■釧路川茅沼地区(平成18年撮影)

平成18年9月15日(月)
第8回 旧川復元小委員会が開催されました。

今回は、事業実施に向けた考え方、平成18年度・19年度に施工される直線河道右岸の自然環境への配慮事項、今後の予定について協議が行われました。

掘削箇所の裸地対策について

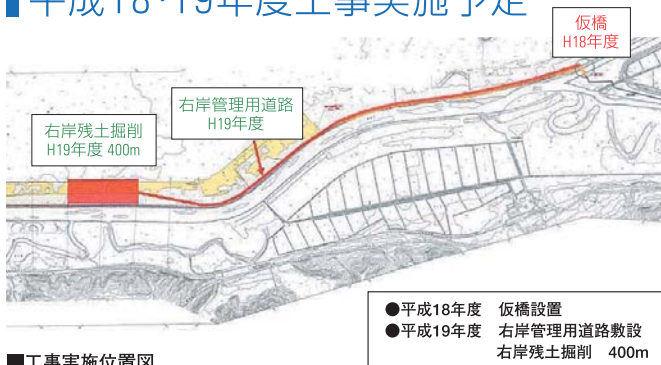
- P.12の移植の話で、法令で義務づけられているとは、具体的にどんな法令なのか。
- P.13における移植候補地には、残土が置かれているのか。
- P.14湿原植生の早期回復というのは大賛成であるが、どの程度の深さまで掘るのか。掘りすぎるとヨシ以外の湿原植生になる可能性もあるのではないかと。また、ヨシ移植手法は、他所での事例があるのか。

- ヨシ移植について、現状生えているヨシを剥ぎ取るように見えるが、どういった手順か。
- このヨシの生えている箇所は岸堤部であり、地盤高が高いため掘削が必要である。この時、ヨシも掘削されるが、それを再利用する。
- このヨシの生えている箇所は、もともとヨシ原だったのか。
- もともとは、ハノキとヨシの混ざり合った地帯であった。

ヨシ移植により裸地からの土砂流出防止を図る

移植方法の詳細は今後検討し、専門家と相談し決定していく。
